Wesentliche Kritikpunkte und Stichpunkte aus VNB-Sicht

Heutiger Energieverbrauch der drei Hauptsektoren (eigene Darstellung):

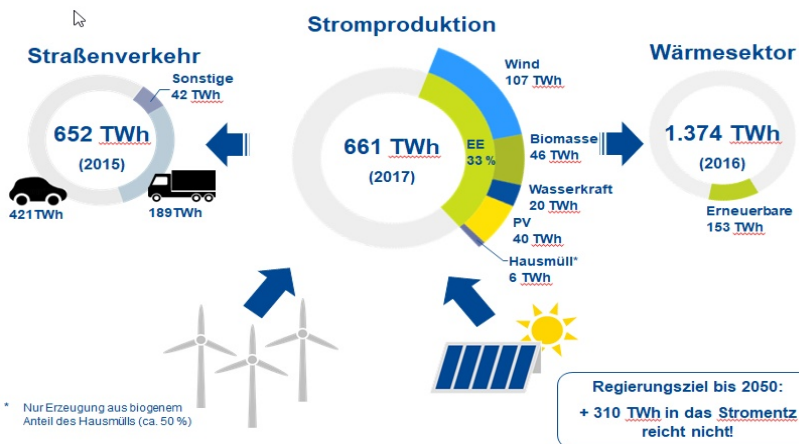
Kritik: Zur Erreichung der Klimaschutzziele sind bis zu den Jahren 2030/2035 bereits mehrere hundert TWh regenerative durch Sektorenkopplung für den Wärme- und Verkehrssektor bereitzustellen. Andernfalls erscheint eine weitgehende Dekarbonisierung bis zum Jahre 2050 aussichtslos. Selbst im progressiven Szenario C2030 werden hier aber in Summe nur 82TWh in Rechnung gestellt (siehe rote Markierung). Dies entspricht einem Anteil von nur 4% des heutigen Gesamtenergieverbrauchs des Verkehrs- und Wärmesektors. Hauptgrund für diese Fehldarstellung scheint das Ausblenden der Sektorenkopplung auf Verteilnetzebene zu sein.

Abbildung 42: Spitzenkappung und Dumped Energy von EE-Anlagen in den Szenarien des NEP 2030 (2019)

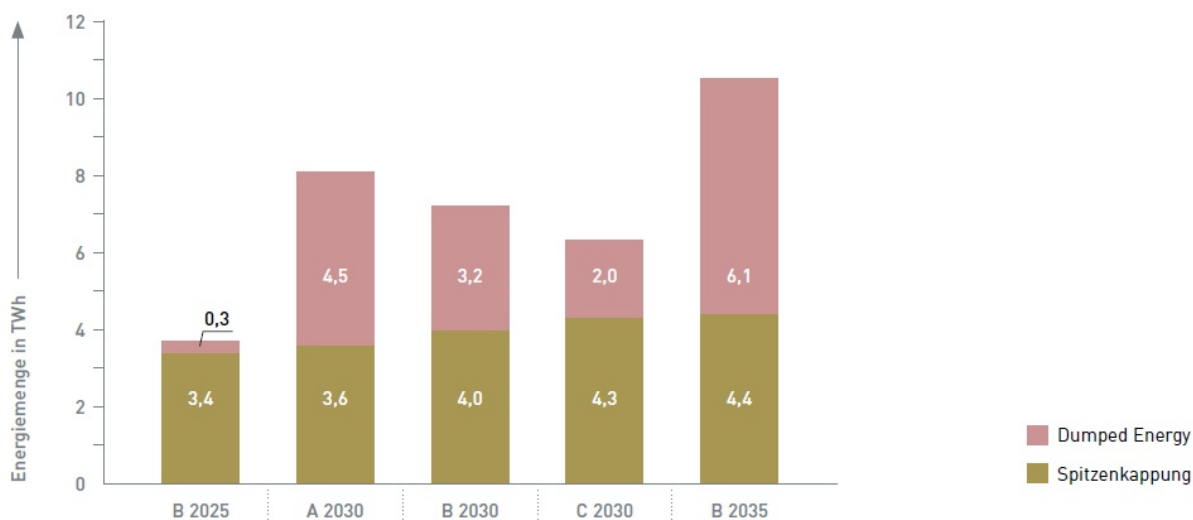
Kritik: Es ist grundsätzlich in Frage zu stellen, ob das im Szenariorahmen zugrunde gelegte Erzeugungsgefälle in dieser Ausprägung bestand hat. Zum einen könnte eine verstärkte Regionale Steuerung des Ausbaus der Erneuerbaren zu einem verstärkten Ausbau erneuerbarer Energien im Süden führen. Zum anderen wird es – unter den heutigen verschärften Genehmigungsrahmen für Wind – zu einem verstärkten Rückbau ohne entsprechendes Repowering im Norden kommen, da sehr viele Anlagen in den nächsten Jahren aus der 20jährigen EEG-Förderung laufen. Dies hätte erhebliche Auswirkungen auf den notwendigen Ausbau des Übertragungsnetzes sowie auf die nicht eingespeisten Energiemengen.
